**AVIS RELATIF À LA PROTECTION
CONTRE LES EVENTUELS EFFETS NOCIFS ET NUISANCES
PROVOQUÉS PAR LES RAYONNEMENTS NON IONISANTS
GÉNÉRÉS PAR DES ANTENNES ÉMETTRICES STATIONNAIRES**

Commune : FARCIENNES - Exploitant : PROXIMUS

Référence exploitant : 71TEN_01

Rapport n° 1586 / 2025

Figure 1 : Vue en plan des lieux de séjour et des points de contrôle

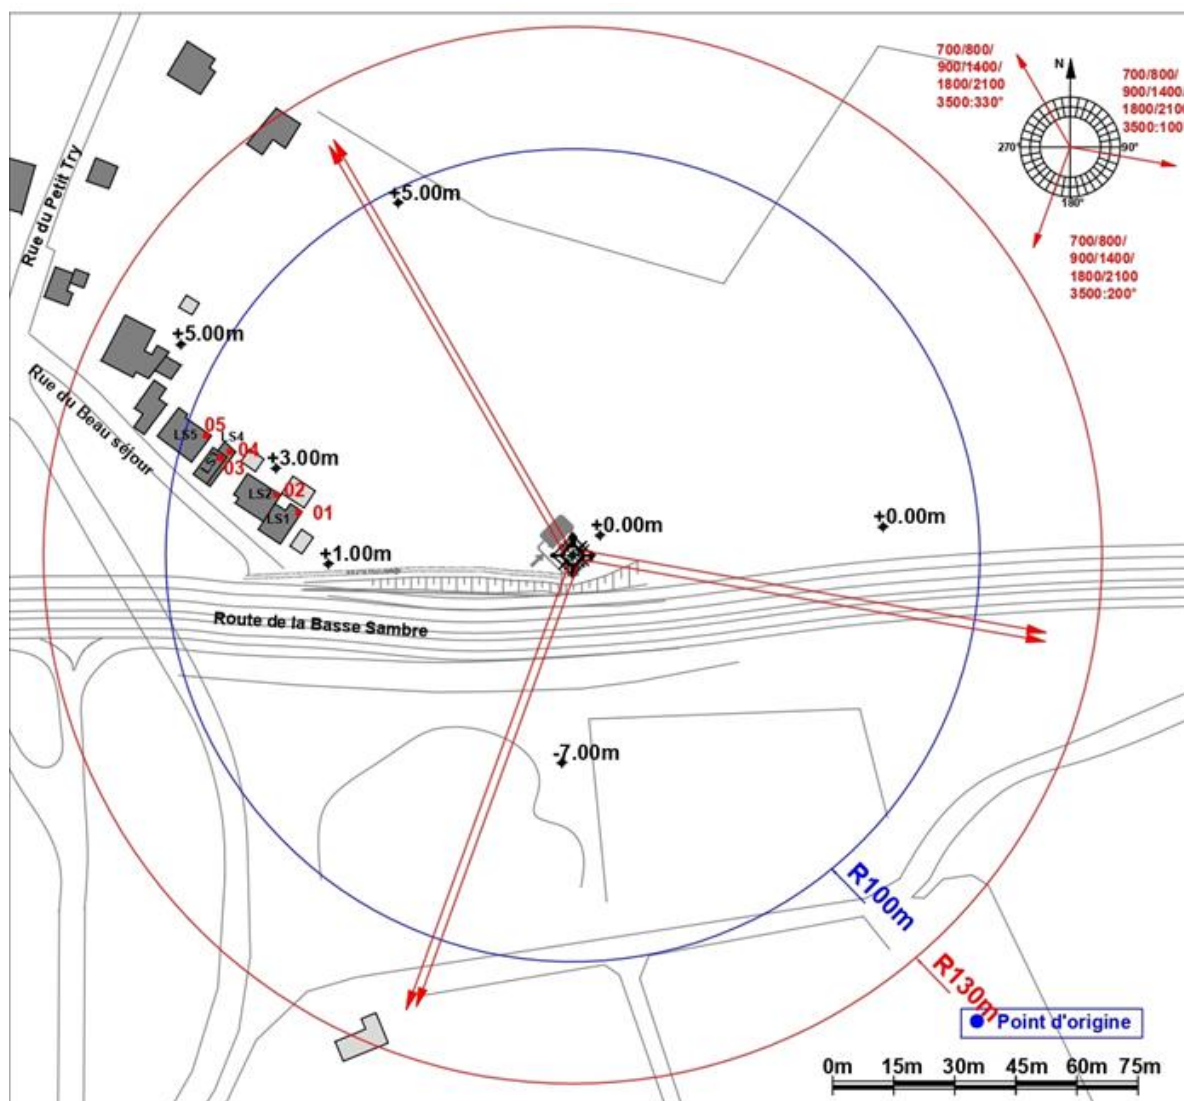
- le numéro du point de contrôle repris sur un des plans de la figure 1;
- le numéro du LS dans lequel se trouve le point de contrôle de la 1^{ère} colonne ;
- l'atténuation d'obstacle prise en compte pour le calcul de l'indice d'exposition dans le LS ;
- le résultat du calcul de l'indice d'exposition.

N° point de contrôle	LS	Atténuation (dB)	Indice d'exposition relatif à la limite par installation IE_i
4	LS04	3,0	0,226
5	LS05	3,0	0,215
3	LS03	3,0	0,211
2	LS02	3,0	0,187
1	LS01	3,0	0,136

En ce qui concerne les antennes de l'installation mentionnées dans le tableau 1, la distance maximale à laquelle la limite pourrait être atteinte, à l'extérieur, est égale à 99,5 m. S'il n'y a pas de LS à une distance inférieure, les antennes respectent forcément la limite d'immission.

Dans le cas des LS situés à l'intérieur des bâtiments, une atténuation d'obstacle est prise en compte et il en résulte que la distance maximale à laquelle la limite pourrait être atteinte se réduit à 71,3 m.

Figure 2 : Vue en plan des installations d'antennes dans un rayon de 300 mètres autour de l'installation faisant l'objet de la demande d'avis

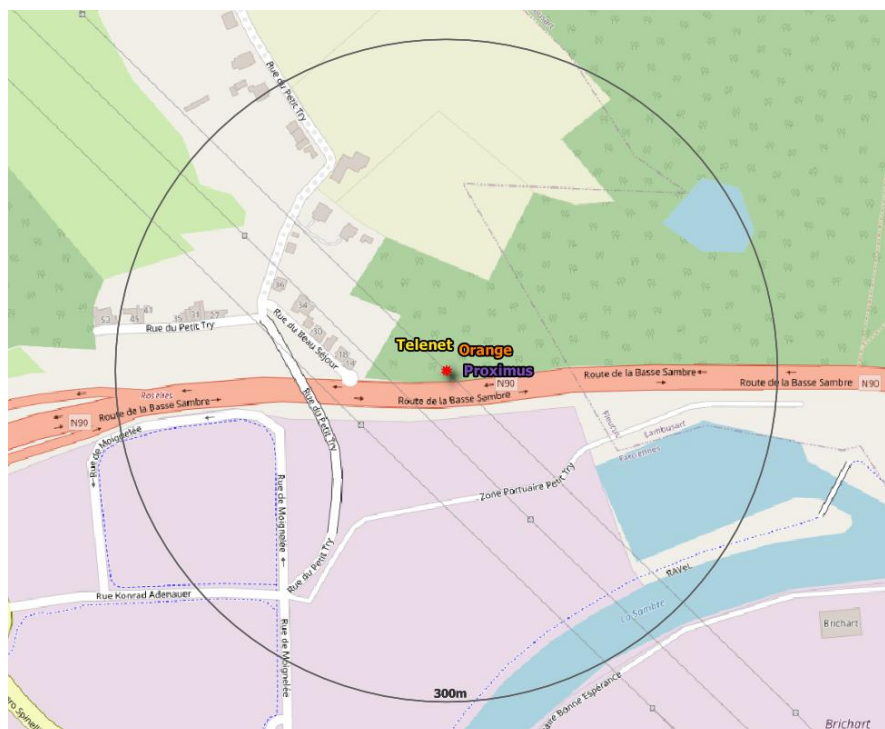
Le plan en projection verticale de la figure 2 indique la localisation des installations d'antennes émettrices stationnaires visées par le décret et situées dans un rayon de 300 mètres autour de l'installation référencée dans le paragraphe 2 et localisée au centre du cercle. Les données de localisation de ces antennes et les avis correspondant sont accessibles via le cadastre en ligne des antennes émettrices stationnaires⁸. Les installations prises en compte dans l'évaluation du respect de la limite cumulative sont les installations d'antennes émettrices déclarées en service par l'exploitant à la date du présent avis, à l'exception de l'installation référencée dans le paragraphe 2 et éventuellement d'autres installations ayant fait l'objet d'une demande d'avis à la même date et qui sont situées à l'intérieur de la zone de 300 mètres de rayon.

- il y a au plus 4 installations d'antennes émettrices stationnaires présentes dans la zone d'évaluation de 300 mètres de rayon représentée dans la figure 2, y inclus l'installation référencée dans le paragraphe 2 : la limite cumulative définie à l'article 4, §2 du décret est nécessairement respectée dans les lieux de séjour à l'intérieur de la zone d'évaluation de 300 mètres de rayon ;
- il y a exactement 5 installations d'antennes émettrices stationnaires présentes dans la zone d'évaluation de 300 mètres de rayon représentée dans la figure 2, y inclus l'installation référencée dans le paragraphe 2 et il existe, pour 3 ou 4 de ces installations, un avis attestant le respect de la limite abrogée de 3 V/m : la limite cumulative définie à l'article 4, §2 du décret est nécessairement respectée dans les lieux de séjour à l'intérieur de la zone d'évaluation de 300 mètres de rayon ;

- c) dans tous les autres cas, il a été vérifié que la limite cumulative définie à l'article 4, §2 du décret n'est pas dépassée dans les lieux de séjour sur base du nombre d'installations localisées dans la zone d'évaluation de 300 mètres de rayon représentée dans la figure 2, de leur localisation ainsi que des données inscrites dans la figure 1 et au paragraphe 4 du présent avis et dans les avis attestant le respect de la limite par installation ou de la limite abrogée de 3 V/m relatifs aux autres installations reprises dans la figure 2.

Compte tenu des considérations ci-dessus, il apparaît que l'intensité du rayonnement électromagnétique généré, dans les lieux de séjour situés dans un rayon de 300 mètres autour de l'installation référencée dans le paragraphe 2, par l'ensemble des antennes émettrices stationnaires de l'ensemble des exploitants du même site d'antennes émettrices stationnaires respecte la limite fixée à l'article 4, § 2 du décret.
